**dossier n° PC 016 034 21 C0003**

pour : Implantation d'une centrale solaire au sol  
adresse terrain : à Bazac (16210)

**ARRÊTÉ  
accordant un permis de construire  
au nom de l'État**

**Avis de la Mission Régionale d'Autorité environnementale  
Nouvelle-Aquitaine sur  
le projet de parc photovoltaïque au sol d'environ 19,7 ha  
sur la commune de Bazac (16)**

*Plan de masse- extrait étude d'impact page*

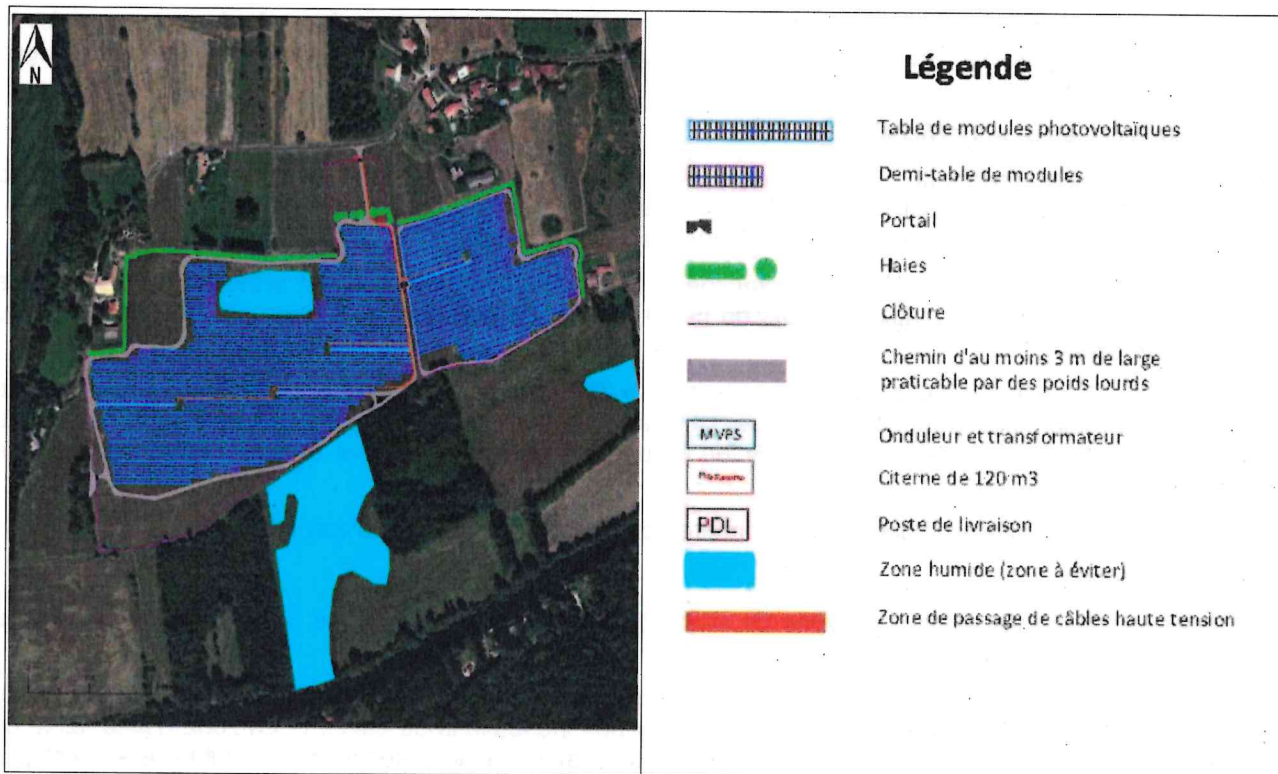
Les panneaux seront inclinés de 20° par rapport à l'horizontale et orientés face au sud sur une surface projetée de 7,2 ha. La hauteur maximale des structures s'élève à 2,5 mètres et la hauteur minimale à 1 mètre.

- les caractéristiques d'implantation du parc (implantation des panneaux à 1 m du sol et l'écartement inter-rangée de 3,5 m) ne permettent pas de bonnes conditions d'exploitation agricole pour la pâturage des ovins et l'entretien mécanique ;
- les équipements nécessaires à l'élevage ne sont pas présentés (système d'abreuvement, auges et rateliers, matériel de contention, clôtures mobiles en cas de pâturage tournant etc.), le bâtiment de 100 m<sup>2</sup> existant dédié à l'élevage est sous-dimensionné au regard du troupeau envisagé (265 brebis) ;
- les conditions de développement de l'activité de maraîchage annoncée ne sont pas étayées.

Plan de Matignon  
maisons proches des panneaux photovoltaïques  
(maison DUNY 125 m)

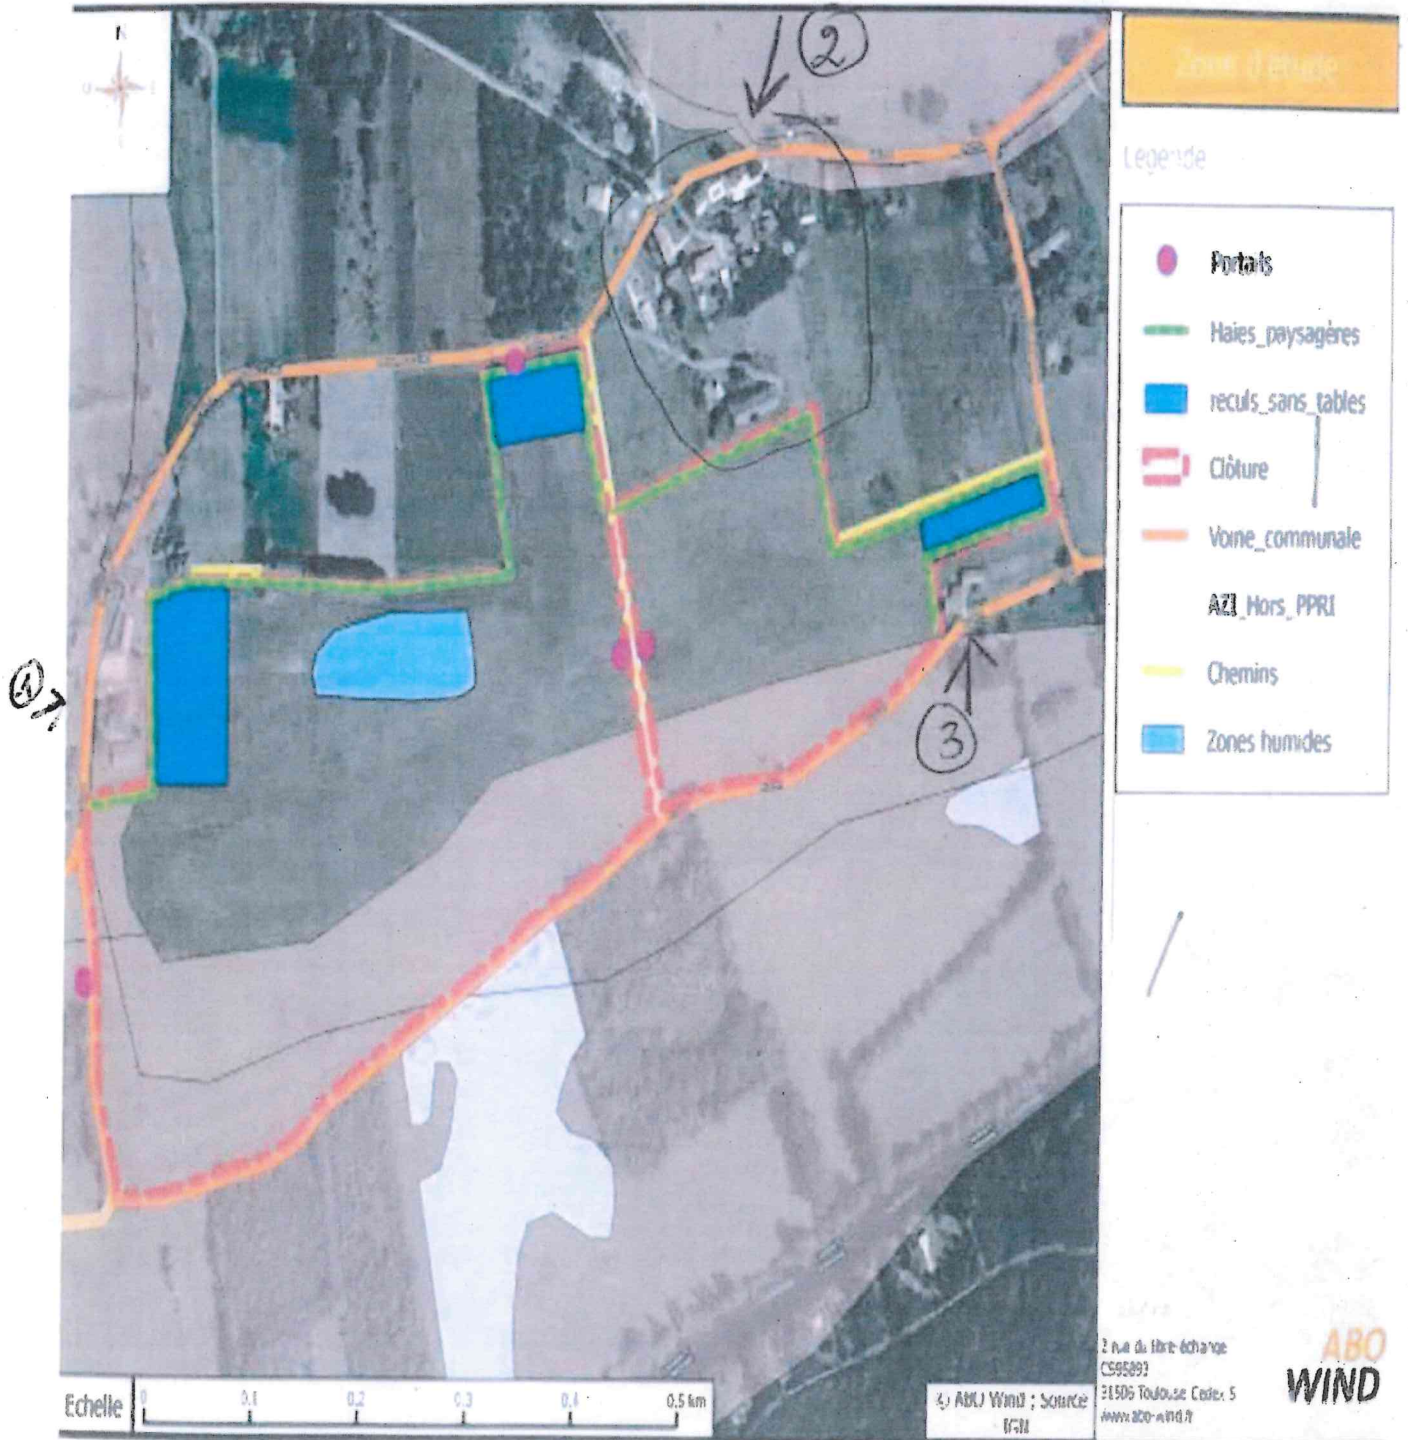
① HABITATION proche à 50m des panneaux  
Village Caillaud - (maison de Mr LUCAS  
ex Maire de Bazac)

② HABITATIONS neuves et anciennes  
Village Matignon proches de 125m

③ HABITATION proche 30m  
Village RIVAILANTS

Figure 2 : Localisation des mesures pour la Cisticole des junces et la flore exotique  
27/12/2021

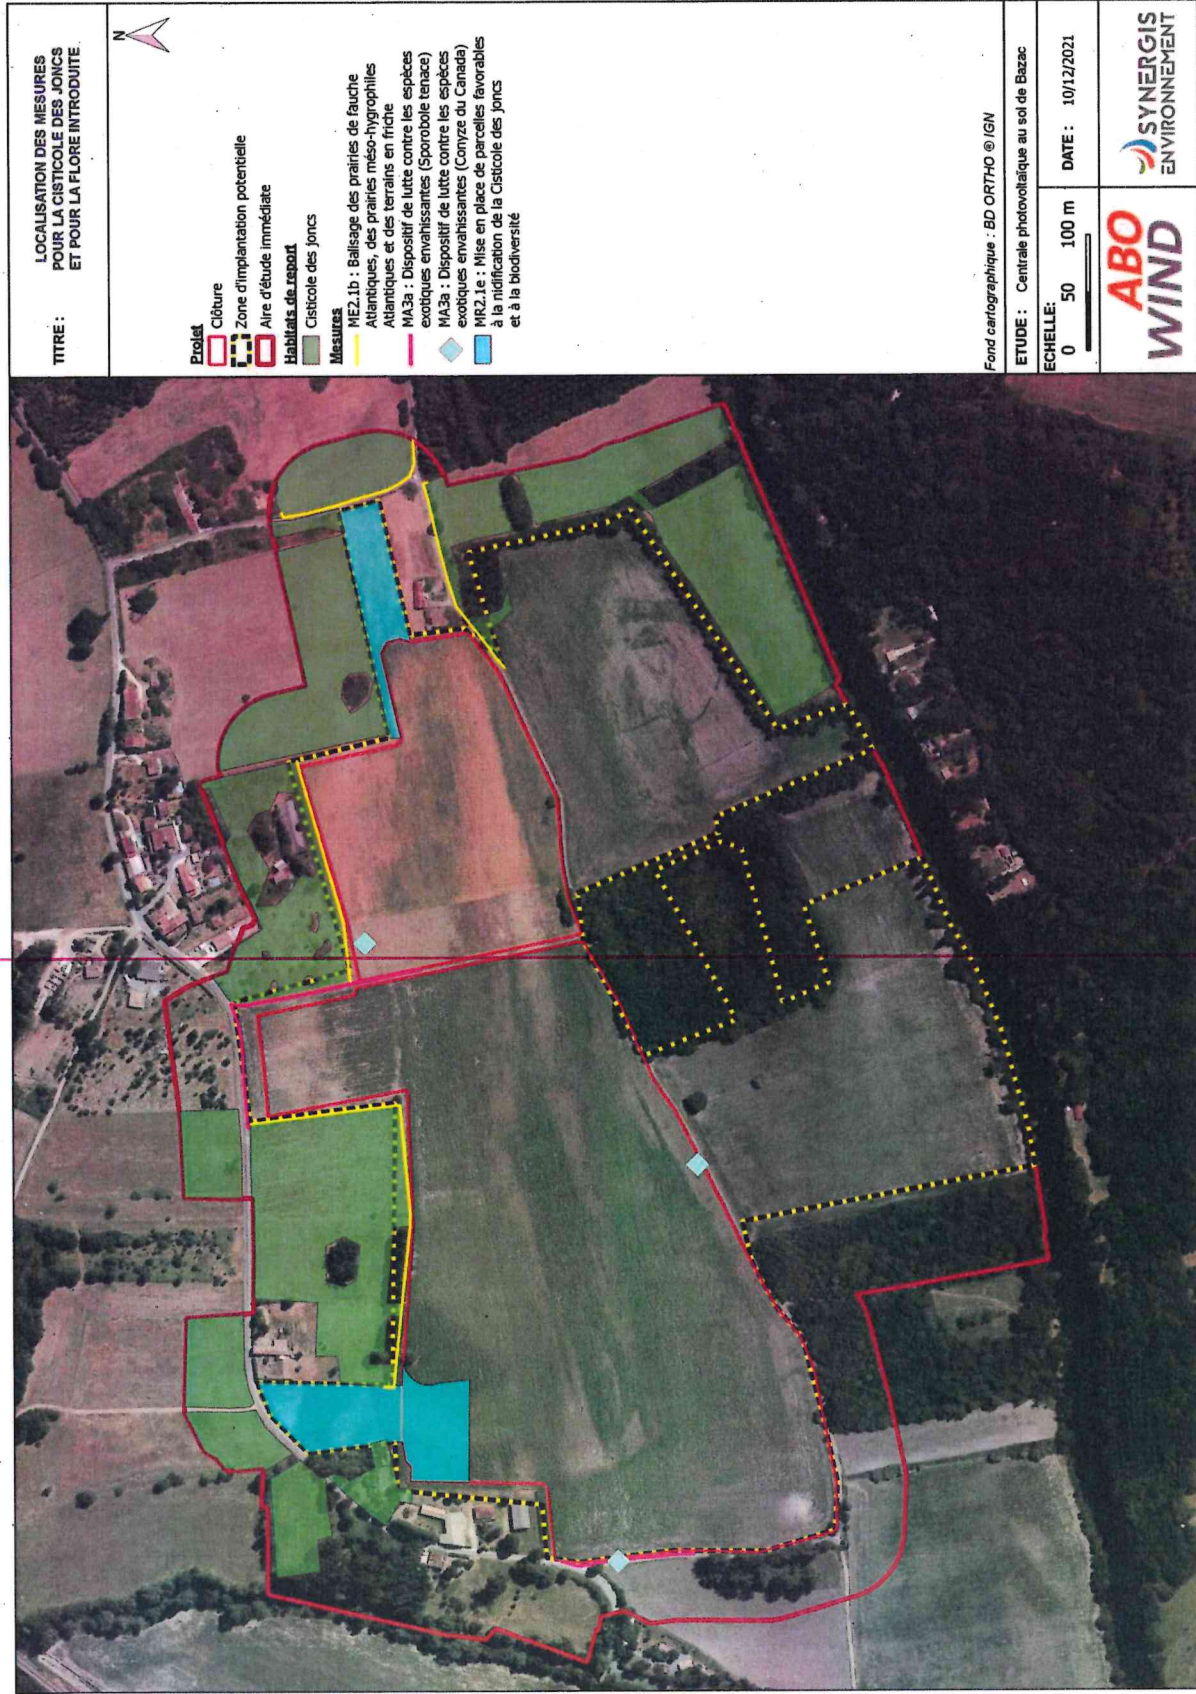
- (3) « Concernant la Cisticole des joncs, présentant un enjeu fort et qui est nicheur au sein de la zone d'implantation des panneaux, une analyse plus poussée et/ou des mesures pour réduire l'impact doivent être présentées dans l'étude. » (Extrait de l'avis de la Direction départementale des territoires du 17 août 2021)

- Concernant le Cisticole des joncs, présentant un enjeu fort et qui est nicheur au sein de la zone d'implantation des panneaux, une analyse plus poussée et/ou des mesures pour réduire l'impact doivent être présentées dans l'étude.

Afin de s'assurer que les habitats de report favorables à cette espèce ne soient pas impactés en phase chantier, un balisage des habitats de report sera mis en place (cf. Figure 2).

Suite à la mise en place de ces mesures d'évitement et de réduction, une mesure d'accompagnement (MA3c – Mise en place de parcelles favorables à la nidification de la Cisticole des joncs et à la biodiversité) est proposée afin de mettre en place une gestion de la végétation adaptée à la Cisticole des joncs sur deux parcelles situées au sein de l'emprise du projet et à proximité immédiate (cf. Figure 2). Cette mesure visant à créer des habitats favorables à la nidification de la Cisticole des joncs, pourra être considérée comme une mesure de réduction permettant ainsi d'abaisser les incidences résiduelles de destruction de tout ou partie de l'habitat.
